Réponses aux questions sur
l'étude d'impact sur l'environnement

**Implantation d'un duc-d'Albe au quai garage de
Tadoussac**
Version finale

N/Réf: 105675-100

Société des traversiers du Québec

Conçu par STÉPHANE CLOUTIER, ing.	2015-02-08 Date
Dessiné par MATHIEU MORAND, DAO	2015-02-08 Date
Approuvé par	2015-02-08 Date
No de projet 105675.001 Roche	No de projet Client
No de plan ou dessin CVFE0003	No feuille 02/02

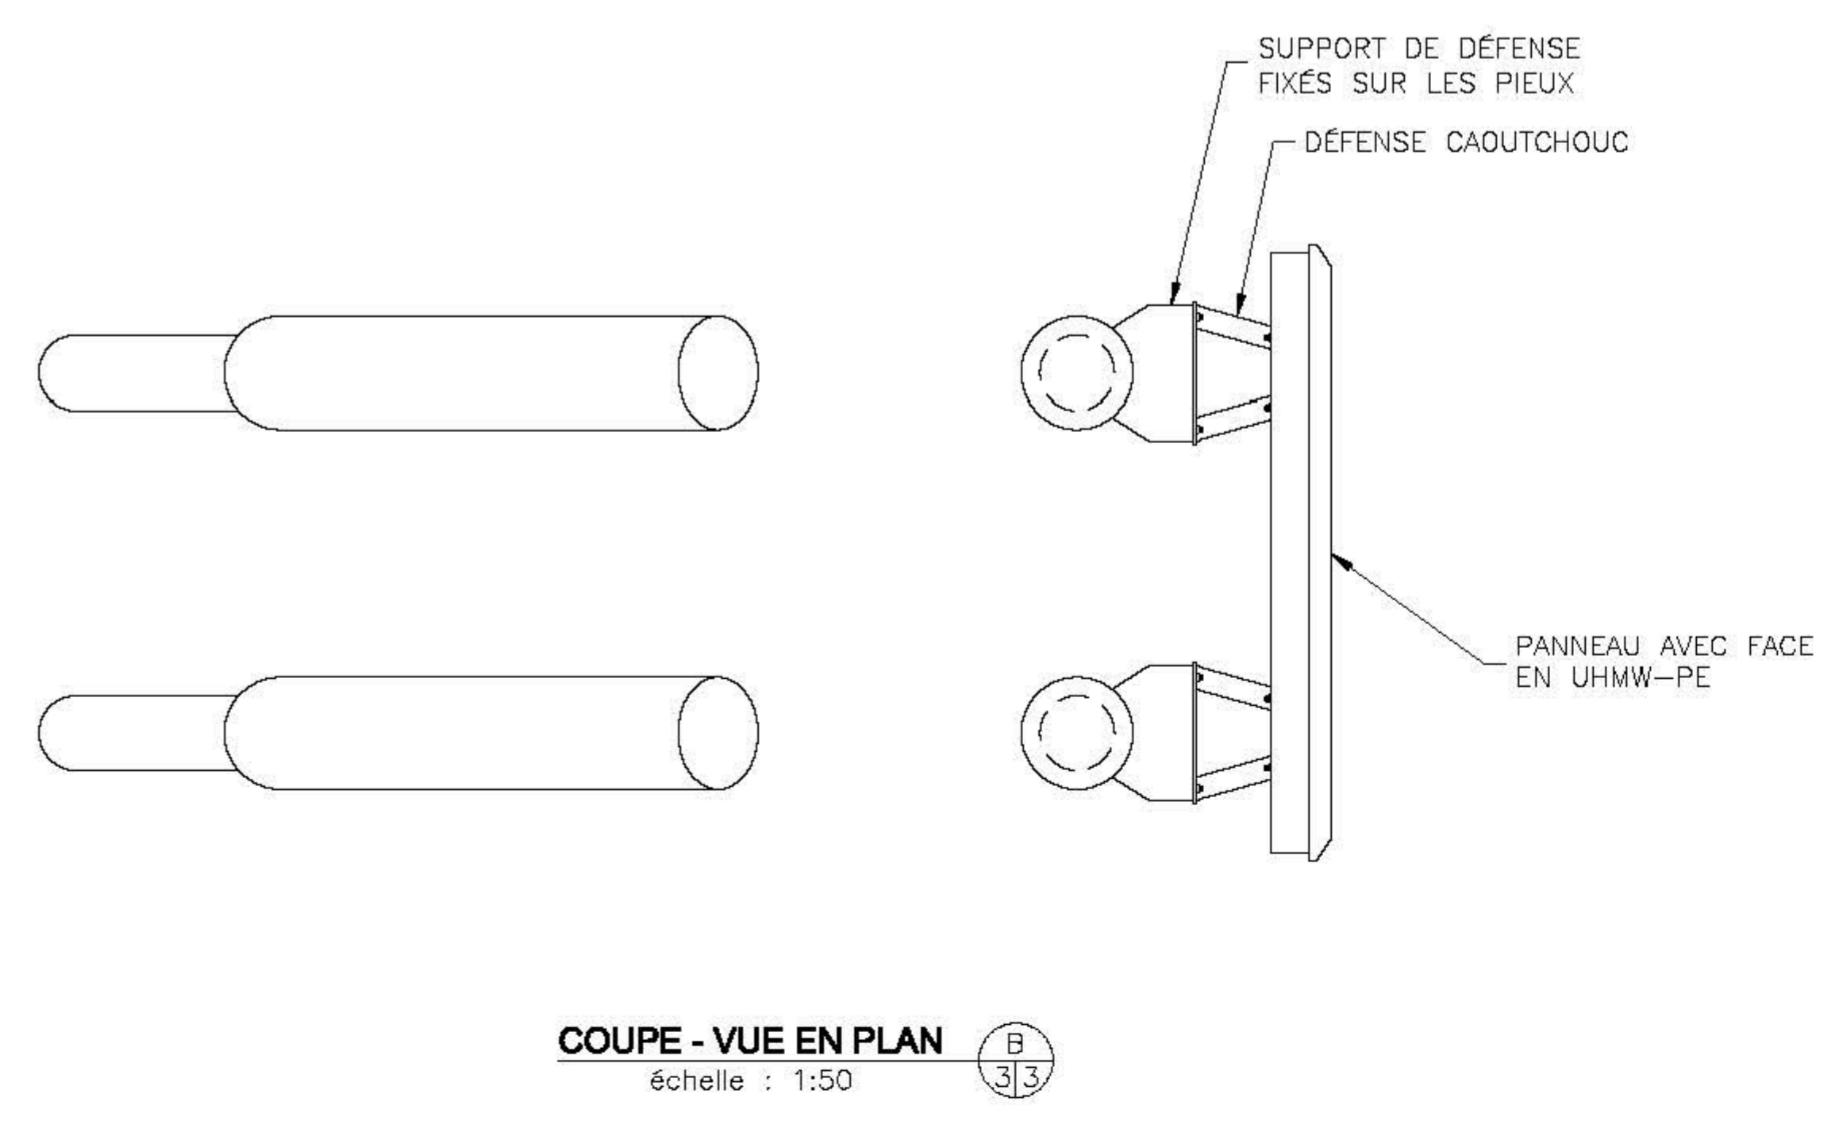
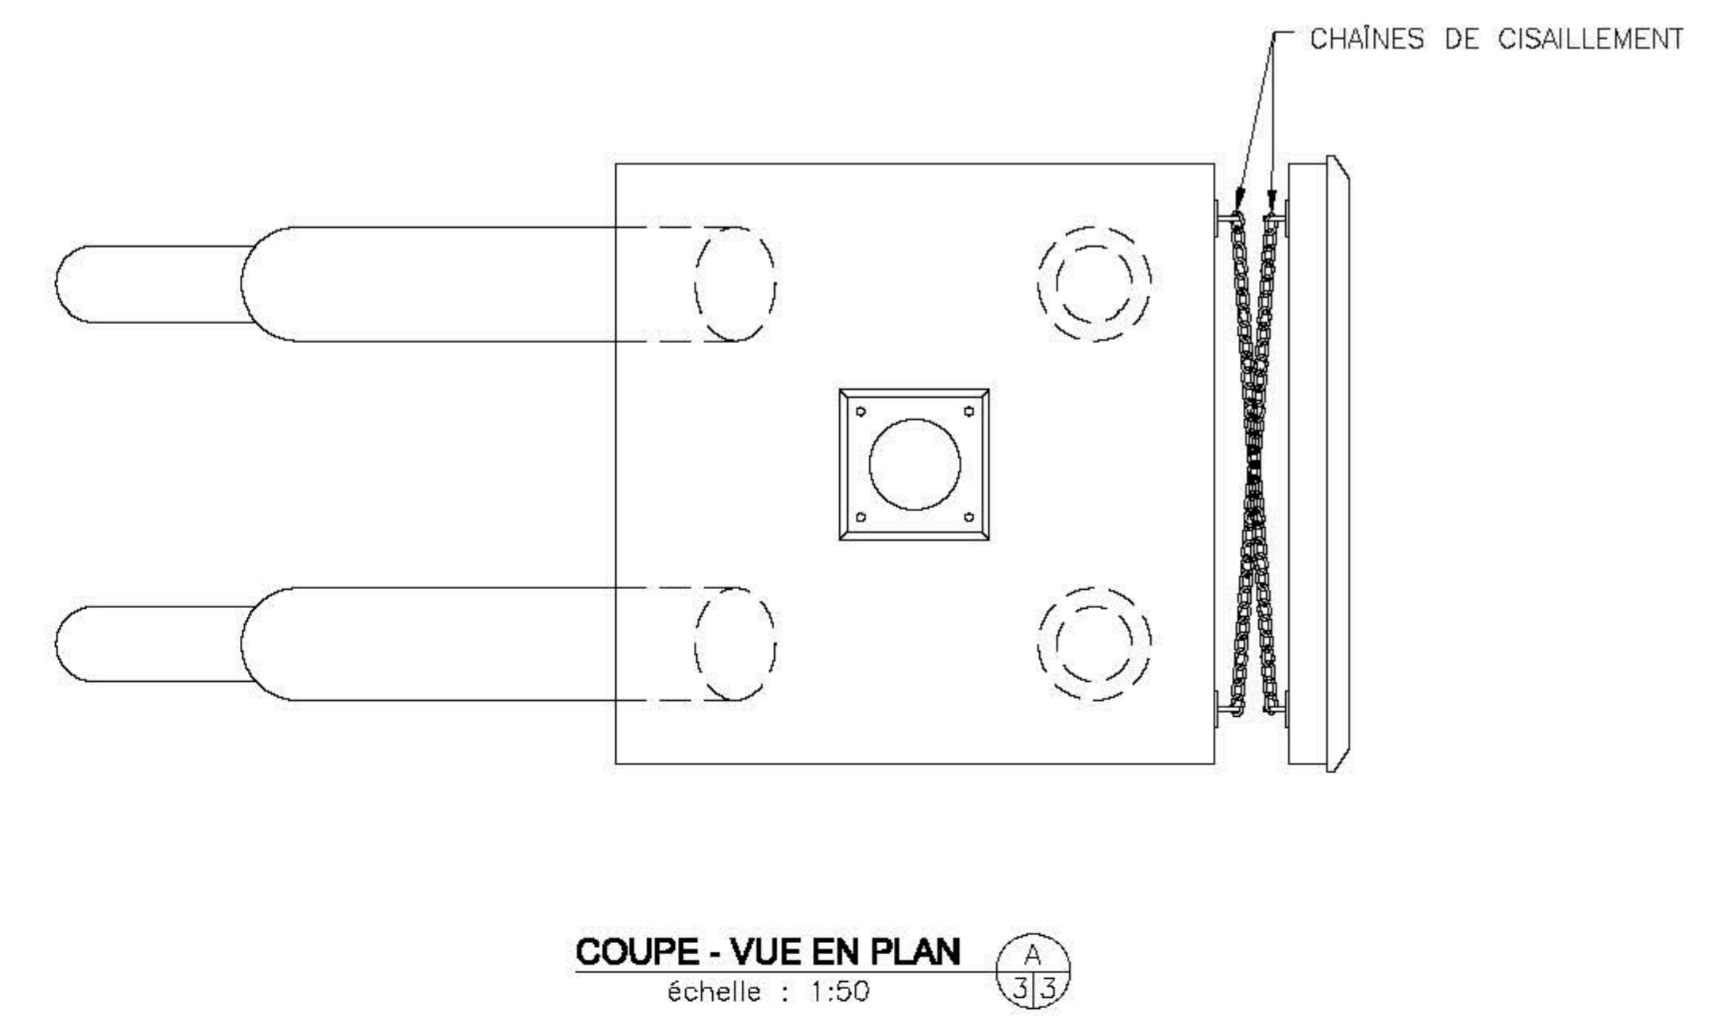
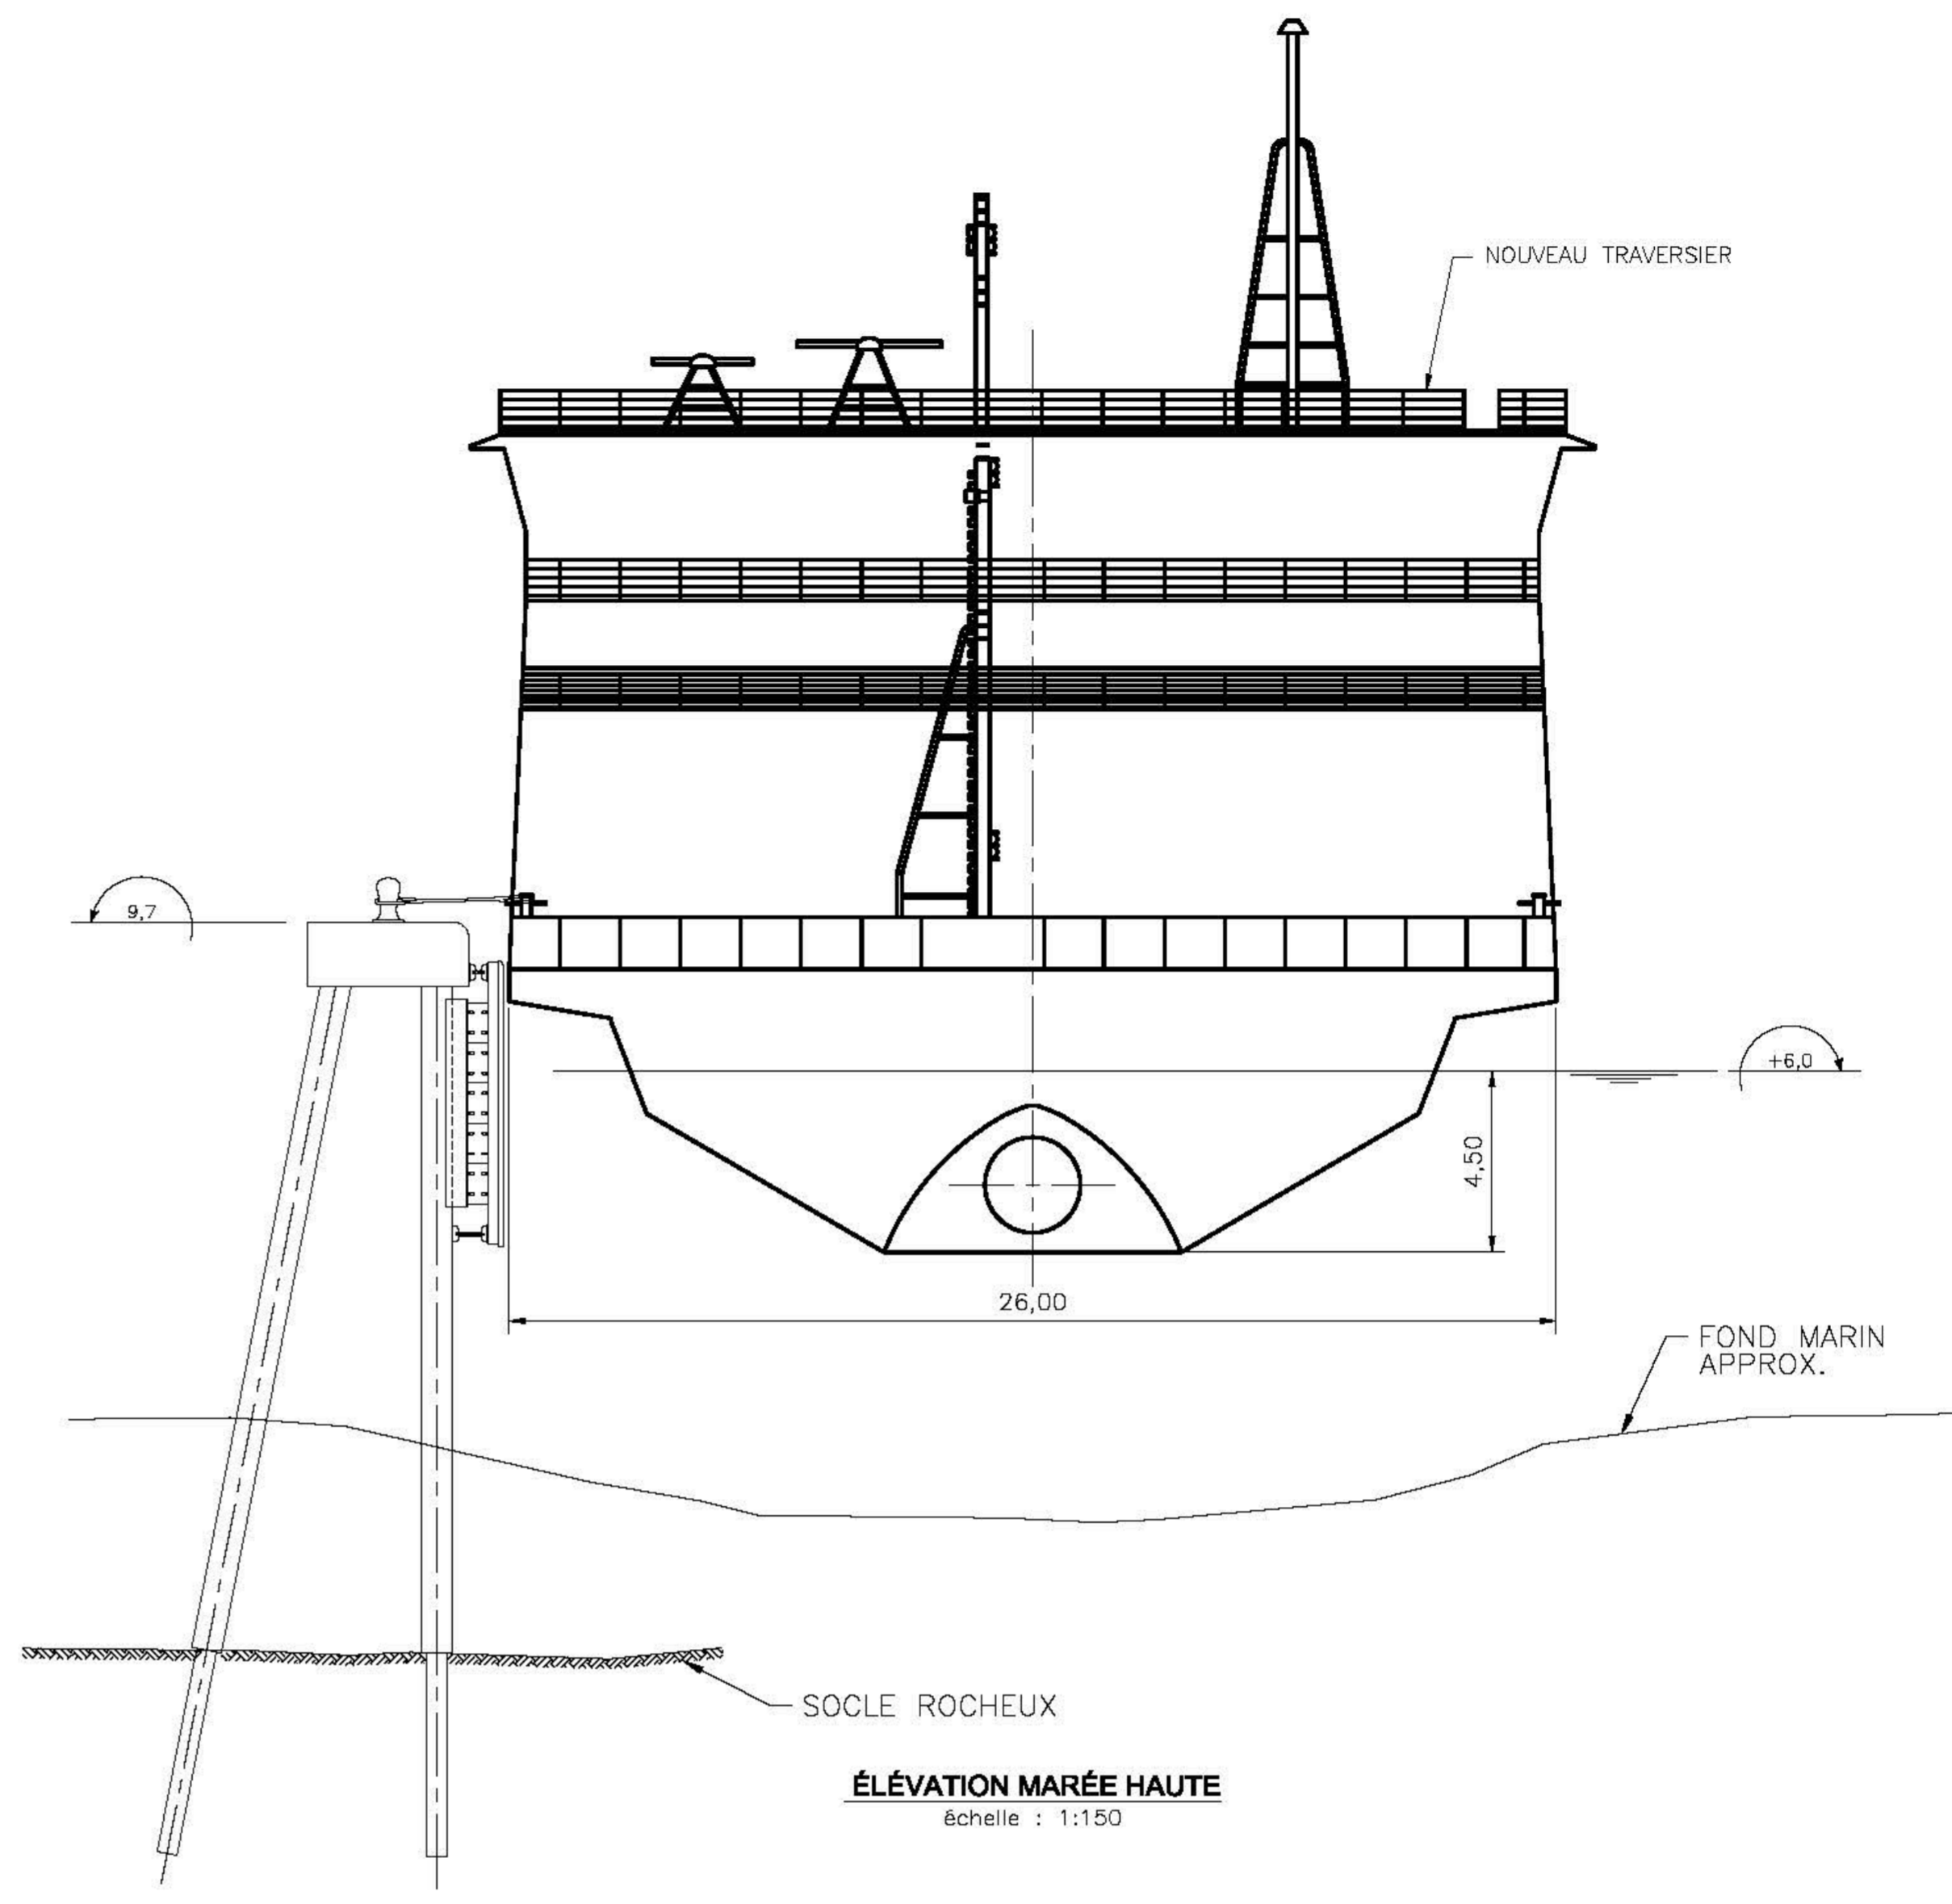
QC-4 À la section 2.2.3.2, l'initiateur mentionne que le site d'implantation est situé à une profondeur de 2 à 3 m sous le zéro des cartes (ZDC). Or, selon le croquis de l'annexe 2 (élévation marée basse), le fond marin semble être à au moins 4,5 m du ZDC.

- Précisez et corrigez l'information, le cas échéant.

La profondeur naturelle vis-à-vis le site d'implantation du duc-d'Albe est d'environ 2 à 3 mètres sous le ZDC. La portion sous les navires est plus profonde aux alentours de 5 m. À cet effet, la coupe-type CVFE003 (annexe 1) a été modifiée pour représenter plus fidèlement le profil du fond marin. On peut aussi se référer à la figure 2.8 de l'EIE qui présente la bathymétrie du secteur.
